改善箇所説明図

代表型式：カトウ JDS-KRC005

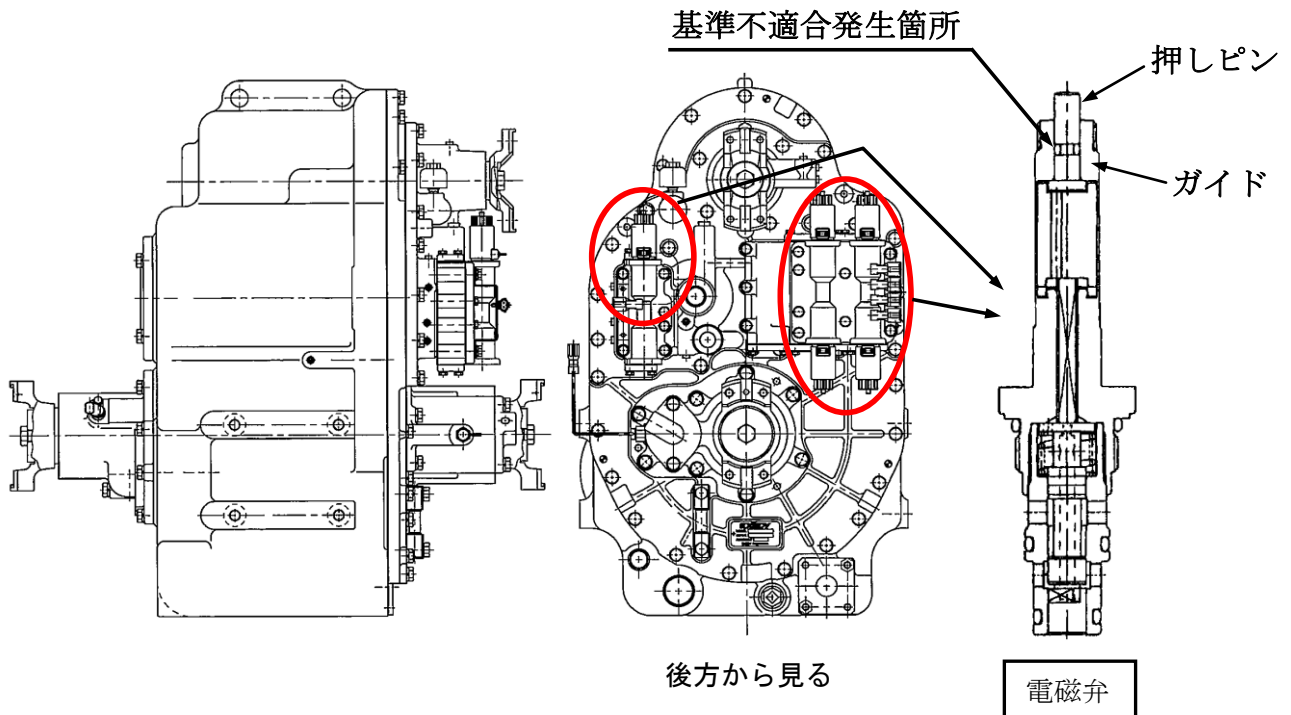
基準不適合発生箇所

トランスミッションのシフト切替用電磁弁の押しピン用ガイド穴に加工不良のものがあある。
その為、寒冷時におけるエンジン始動後、一旦前進操作をした後、シフトレバーを後進又はニュートラルに切り替えた場合、シフト切換用電磁弁が戻り不良を起こして前進状態となるおそれがある。

改善措置の内容

走行距離を確認し 9000km 未満の場合、良品の電磁弁と交換する。

識別：作業完了車には、電磁弁のコイルに白色マーキングを実施する。
